Meie 29.09.2025 nr 13.1-3/25/13491-2

### Projekti ja eelhinnangu läbivaatamine Rebassaare-Liivasaare REK 2024

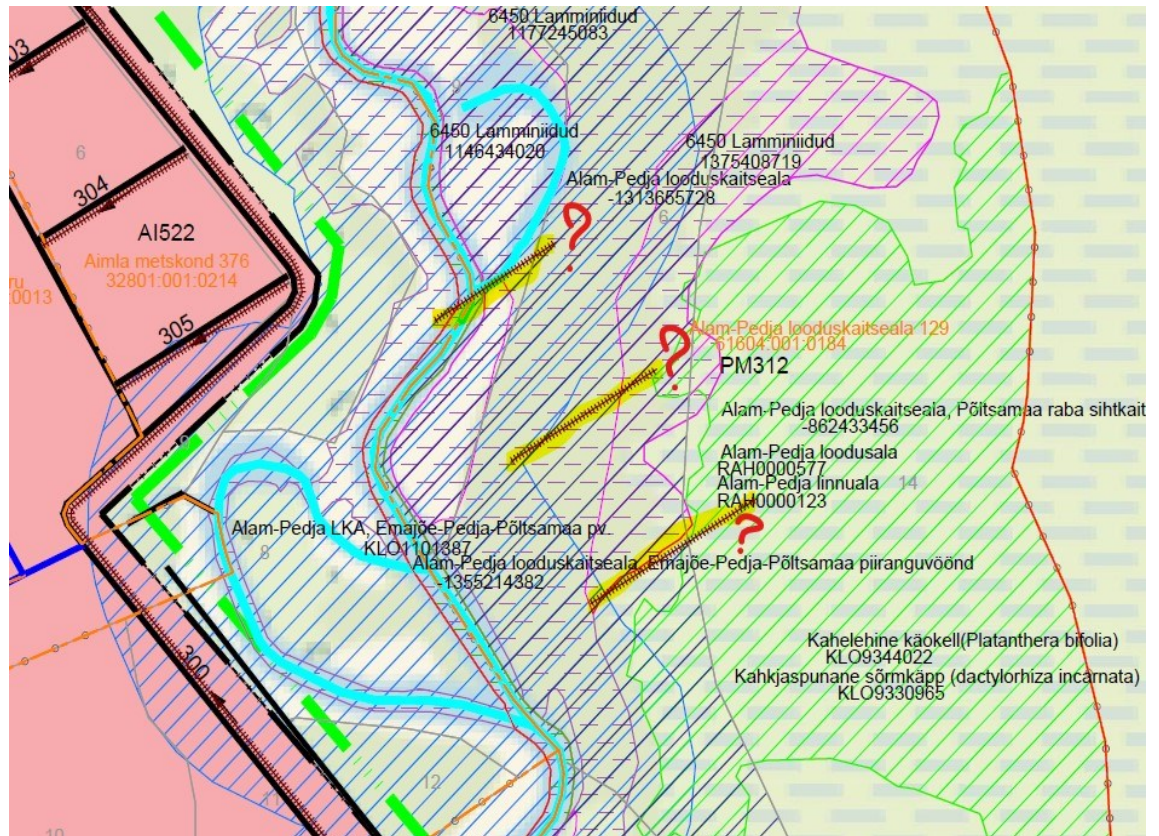
15. Projektplaanil teekraavi 310-1 voolusuuna nool puudub, suurem trassi laius vasakul kaldal, MapInfo kihil voolusuuna nool puudub?
16. Pikassilla kr voolusuuna joon (mullavall) voolusuunaliselt paremal kaldal. Maa- ja Ruumiameti reljeefiga põhikaardi alusel on voolusuunaliselt (mullavall) vasakul kaldal.
17. Projektjoonisel peab olema tekst loetav ja joonisele kantud rajatised ja tekst ülekatteta, sh olulisemad sõlmed toodud eraldi tööjoonistel. Sh projektplaani kihilise pdf failis on eesvoolu 100 ja kraavide 306, 309, 310 ja 310-1 trassi laiuse arvud, truupide T21, T14, T9 nimetused ja selle info ülekattes ja halvasti loetavad.
18. Miks projektjoonisel looduskaitse alal 3 valli tähistavat joont (vt alljärgnevat projektplaani)? Kontrollida üle ja eemaldada need projektplaanilt.

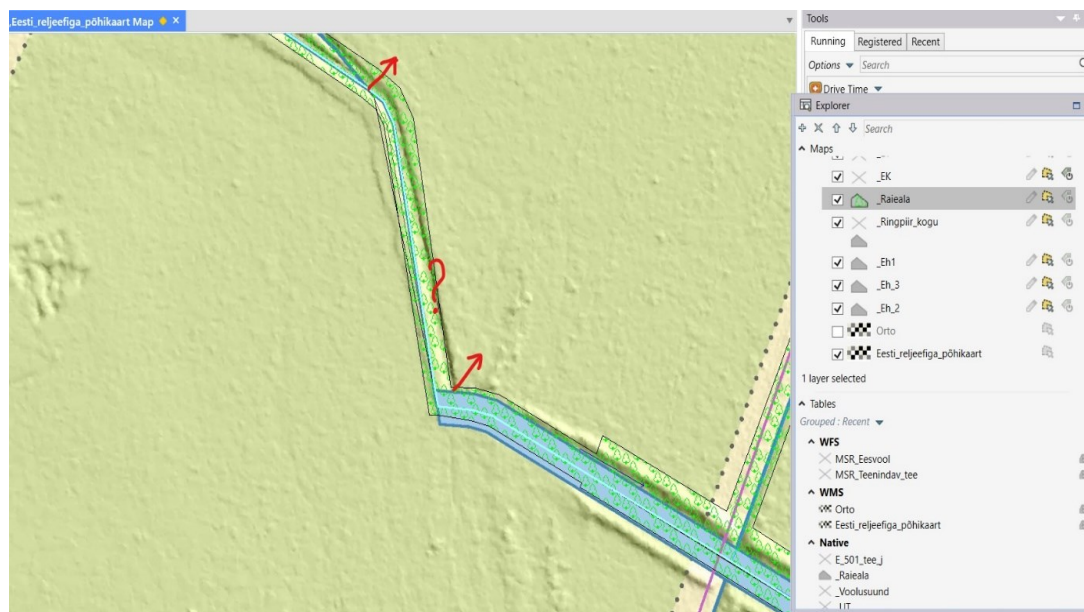
23. Projektplaani (kihiline pdf) kihi nimetus **tööde mahu muutus** märkida **tööde mahu muutus**.
24. Projektplaanil eesvoolu 100 joon on nihkes (kuni 7 m) võrreldes Maa- ja Ruumiameti reljeefse põhikaardiga (vt alljärgnevat joonist)? Kontrollida üle eesvoolu 100 lõigul teostatud uurimistööd ja mõõdistusandmed ja teha projektis vajalikud parandused.

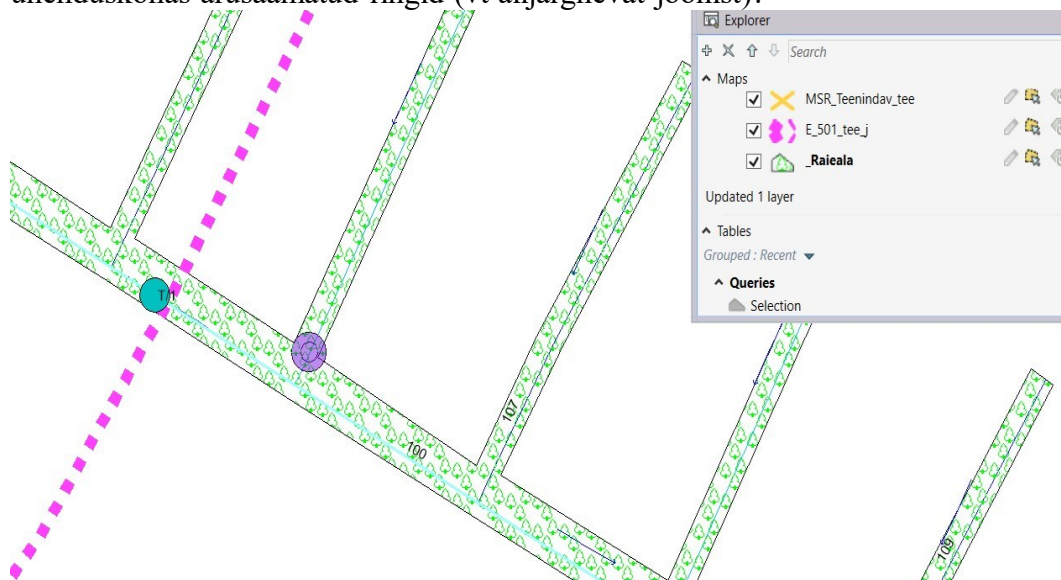
3. **Taganurga tee** Projekteeritud on tee ehitamine kokku 0,46 km pikkusel lõigul. Taganurga tee algab Niilusoo põik teelt ristumiskohaga tüüp R-T. Tee lõpp on metsakvartalil AI553, eraldisel 10. Uurimistööde käigus uuriti 0,53 km. Projekteeritud tee pikkus MapInfos 0,44 km.
